Info Prodotto 1612

19 Luglio 2016

ACP 6601M

Da oggi è disponibile la squadretta ACP6601M che sostituisce la vecchia ACP6601.

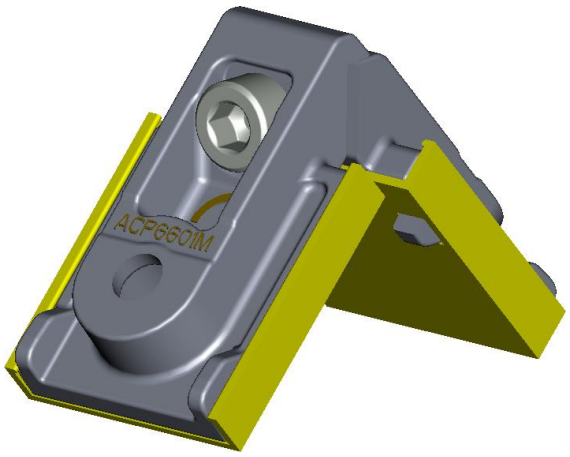
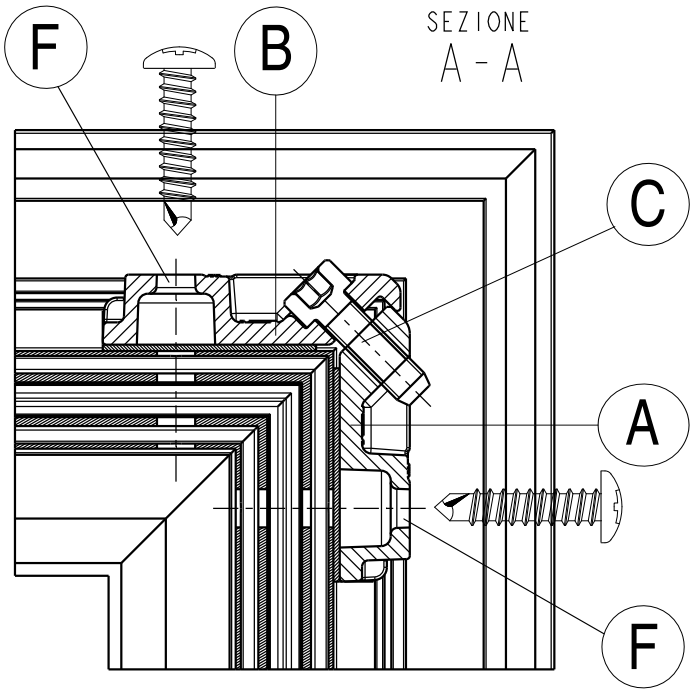
- Possibilità di dividere la squadretta in due parti (A e B) per fissarla direttamente al profilo tramite le viti che passeranno attraverso i fori (F). Successivamente si assembleranno i 2 profili stringendo la vite (C) in dotazione alla squadretta.

- La vite di chiusura (C) si avvita direttamente sul corpo squadretta filettato, a differenza della vecchia versione che avvitava su un dado, aumentando così la stabilità dell'accessorio e la facilità di montaggio.
